**Neeme tee 7b kinnistu
projekteerimistingimuste eelnõu
kooskõlastamine märkustega**

Olete esitanud meile kooskõlastamiseks Lääne-Viru maakonna Haljala valla Käsma küla Neeme tee 7b kinnistu projekteerimistingimuste eelnõu (menetlus nr 444872, EHR kood nr 121427565).

Kinnistu (katastritunnus 19101:001:0342) asub riigitee nr 17177 Haljala-Käsma tee (edaspidi *riigitee*) km 30,439-30,455 kaitsevööndis.

Joonis 1. Riigitee nr 17177 km 30,454, väljavõte Maa-ameti geoportaalist

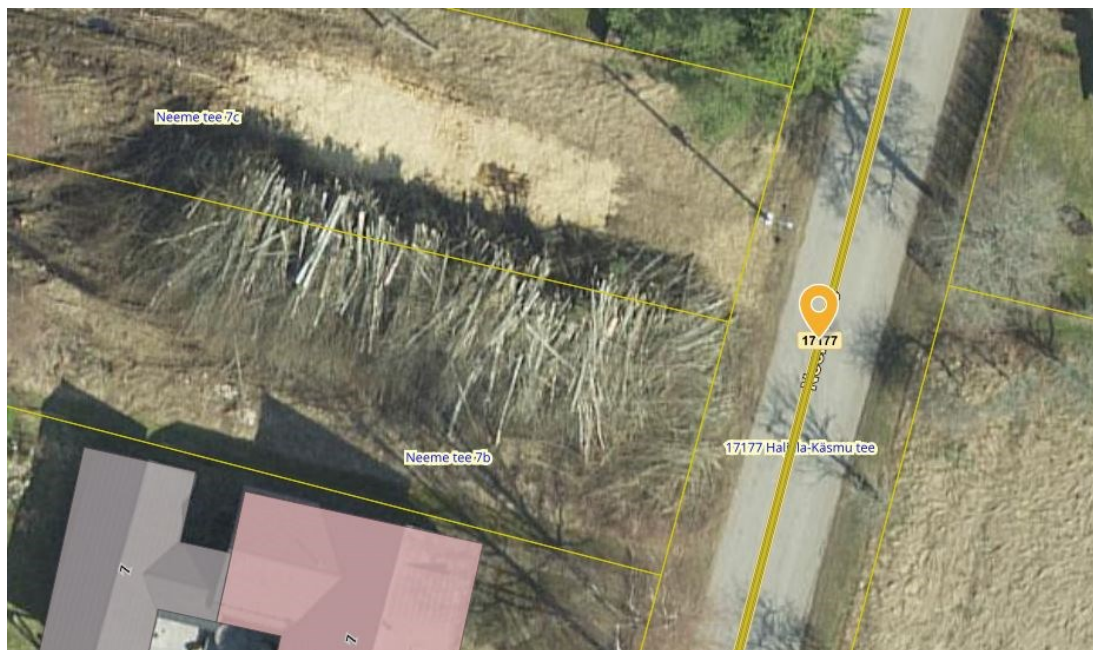
1. Ristumiskoht projekteerida riigitee nr 17177 Haljala-Käsmu tee km 30,454 (Joonis 1).

Joonis 2. Ristumiskoha pikikallade kujundamine

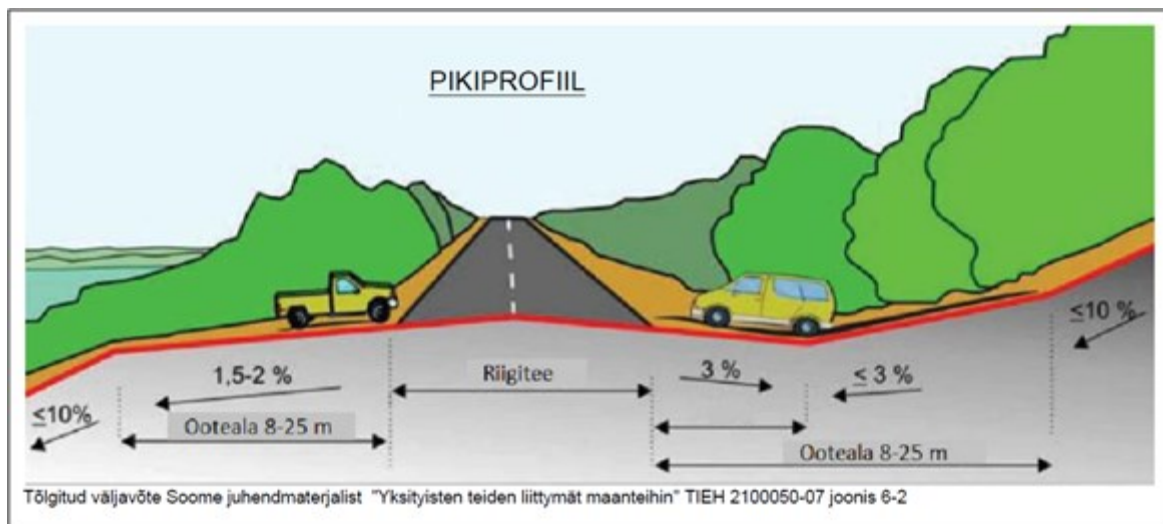
- 8.3. Mõõdistusala ja uuringud peavad olema piisavad projekti koostamiseks ja kontrollimiseks.
- 8.4. Projekti kooskõlastamiseks esitamise hetkel peab olema geodeetilise mõõdistuse sh kooskõlastuste vanus kuni üks aasta.
9. Ristumiskoha plaanilahenduse koostamisel lähtuda meie [tüüpjoonise I](#) põhimõtetest. Pöörderaadiused määrata liikluskoosseisu kõige ebasoodsama sõiduki pöördekoridoride järgi. Kujutada pöördekoridorid joonistel.
10. Ristumiskoht projekteerida riigiteega võimalikult täisnurga all. Ristumiskoha pikikalded määrata vastavalt alltoodud joonise põhimõtetele arvestusega, et riigitee alusele maale sademeveett üldjuhul ei juhitata.
